## XO CARE A/S

## Note de sécurité

Pour tous les utilisateurs d'units XO 4 et XO FLEX

Figure 1. Placement typique du stimulateur cardiaque et du tuyau d'aspiration pendant le traitement

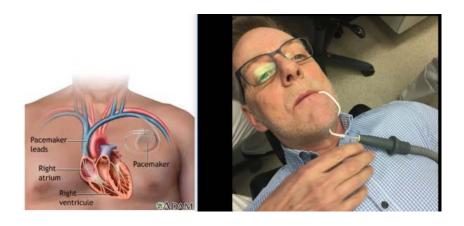
Les tuyaux d'aspiration des units XO 4 et XO FLEX sont équipés d'un aimant intégré dans l'embout gris foncé dans la partie distale du tuyau d'aspiration, où il se connecte au cathéter d'aspiration. La fonction de l'aimant est de déclencher un contact qui arrête l'action d'aspiration lorsque le flexible est placé dans son support et permet de lancer automatiquement l'aspiration lorsque le tuyau est soulevé du support. Ces embouts sont souvent placés sur la poitrine du patient pendant le traitement, à proximité immédiate d'un éventuel stimulateur cardiaque implanté. (figure 1)

XO CARE a été informé d'un unique cas dans lequel un défibrillateur implanté a émis un signal d'avertissement dû au positionnement d'un tuyau d'aspiration XO immédiatement au-dessus du défibrillateur. En retirant le tuyau d'aspiration de cette position, le son d'alerte s'est interrompu. La présence du signal sonore d'alerte indique que le défibrillateur a détecté un champ magnétique provenant de l'aimant dans le tuyau d'aspiration, avec un potentiel d'impact sur le fonctionnement de l'appareil tant que le champ magnétique reste à proximité immédiate du défibrillateur.

• Tous les tuyaux d'aspiration XO et l'électronique associée aux tuyaux d'aspiration seront fabriqués suivant une conception modifiée qui élimine l'aimant dans le tuyau d'aspiration

- Veillez à être informé si votre patient porte un stimulateur cardiaque ou un défibrillateur implanté
- Demandez au patient où se situe son stimulateur cardiaque
- Veiller à ne pas placer l'embout du tuyau d'aspiration à proximité du stimulateur cardiaque implanté.
- Si possible, placez une serviette pliée ou quelque chose de similaire sur l'emplacement du stimulateur cardiaque.
- Si un signal sonore provenant du stimulateur cardiaque retentit, déplacez immédiatement le raccord d'aspiration jusqu'à ce que la tonalité d'avertissement sonore s'arrête.
- Comme dans tous les cas où un patient éprouve un inconfort inexpliqué pendant le traitement, le traitement doit être interrompu et une attention appropriée doit être accordée à une situation médicale potentielle.
